**Avis délibéré de la mission régionale
d'autorité environnementale
Hauts-de-France
sur le projet de parc éolien des Champs Dolents
sur les communes de Joncourt, Magny-la-Fosse et Estrées (02)

Étude d'impact de septembre 2023**

n°MRAe 2024-8079

Carte d'implantation des parcs éoliens autour du projet (page 24 de l'étude paysagère)

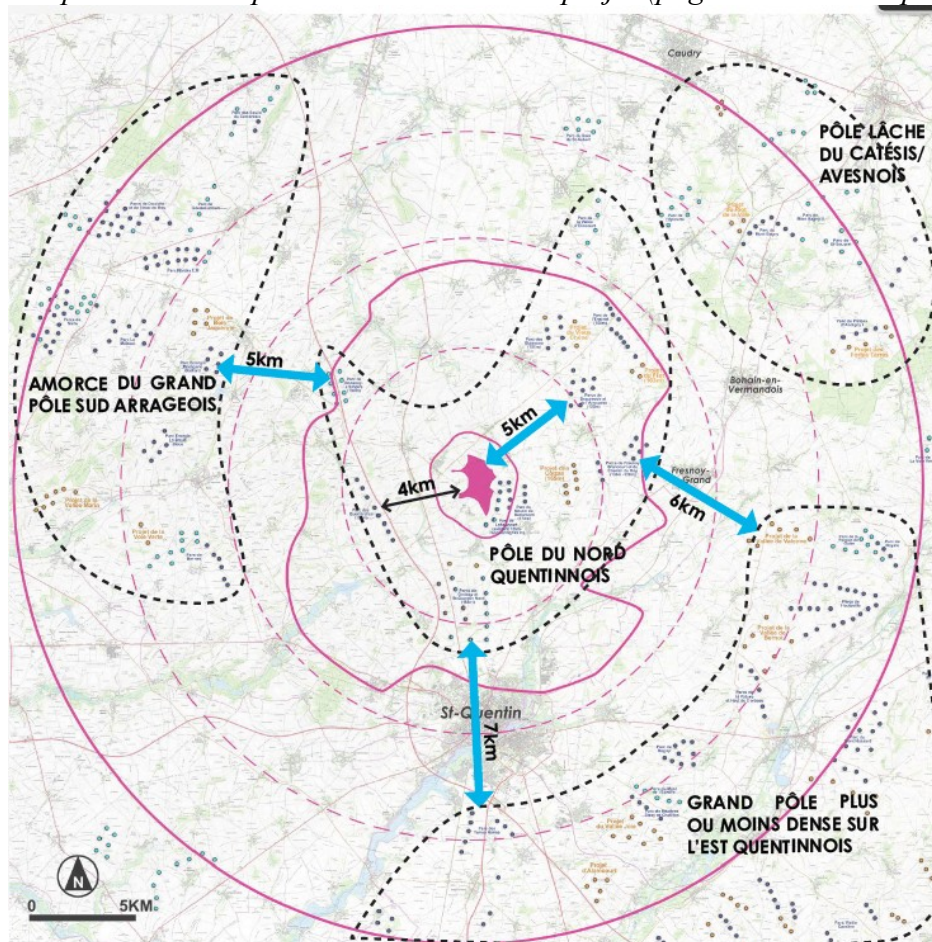
Le dossier ne présente pas systématiquement les éoliennes des parcs voisins qui seront à proximité et dans la continuité du parc existant. Les cartes page 160 de l'étude d'impact ne font pas figurer les deux éoliennes les plus proches : les éoliennes E 1 et E2 du parc éolien de Berlémont. Ces éoliennes étant prévues dans la continuité du projet, elles doivent être décrites et prises en compte.

- de présenter une carte de contexte éolien avec les éoliennes du projet afin de clarifier la proximité entre les éoliennes des différents parcs ;
- d'analyser les projets de parc éolien de Lehaucourt et du Moulin de Berlémont comme un ensemble, en décrivant les parcs voisins et leur plan d'arrêt des machines, et en les prenant en compte dans toutes les analyses (représentations sur toutes cartes...) ;
- de veiller à ce que les cartes présentées permettent systématiquement d'identifier l'ensemble des éoliennes présentes sur le secteur concerné et que l'ensemble des éoliennes, y compris celles en projet, soit pris en compte.

Le projet est localisé dans un contexte éolien très marqué et la carte ci-dessous fait apparaître un nombre important d'éoliennes. Dans un rayon de 20 kilomètres autour de la zone d'implantation potentielle (ZIP) des Champs Dolents, sont recensées 182 machines construites, 67 autorisées, et 66 en cours d'instruction. Le périmètre rapproché, dans un rayon de 5 kilomètres autour du projet, compte 79 éoliennes, dont 10 se trouvent dans le périmètre immédiat du projet.
